Modification simplifiée n°1 du plan local d'urbanisme

NOTICE DESCRIPTIVE

L'objet de ce document est de présenter le projet de modification simplifiée n°1 du PLU.

Dans les documents graphiques du plan local d'urbanisme, l'ER13 est traduit par:

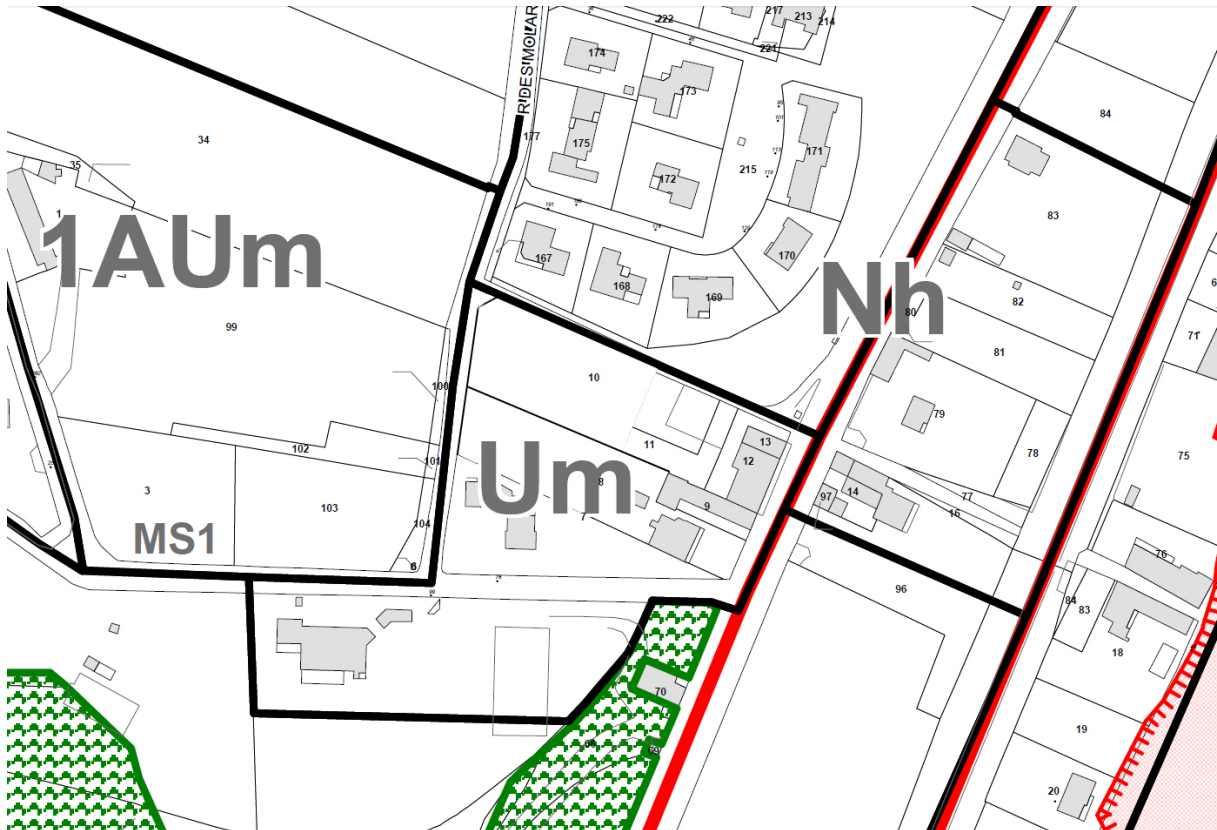
A. Suppression de l'ER13

L'ER13 se compose de deux parcelles : la parcelle DV8 et DV10.
Cet Emplacement Réservé a pour objectif de permettre l'extension de l'école adjacente.
Dans ce sens, une des deux parcelles (DV8) a été achetée par la Ville pour réaliser un parking.
En décembre 2014, la Ville a renoncé à acquérir la parcelle DV10 .
L'ER13 n'est donc plus opposable et peut être supprimé.

- Suppression de ER13.

L'emplacement réservé n°13 (ER13) était prévu pour une extension de l'école qui n'est plus, à ce jour, d'actualité. De surcroît, la Ville a acquis la parcelle DV8 pour la réalisation d'un parking à proximité de l'école, sans avoir souhaité acquérir la parcelle DV10. Ainsi, l'Emplacement Réservé n°13 (ER13) peut être supprimé.

Par ailleurs, et dans le cadre de son développement, la Ville de Mâcon a prévu des travaux sur les réseaux collectifs d'assainissement et d'eau pluviale dans le centre de Saint Jean le Priche : route de Mâcon, chemin du Prêcheur. Ils permettront de raccorder un certain nombre de terrains, dont les parcelles qui étaient concernées par l'Emplacement Réservé n°13.
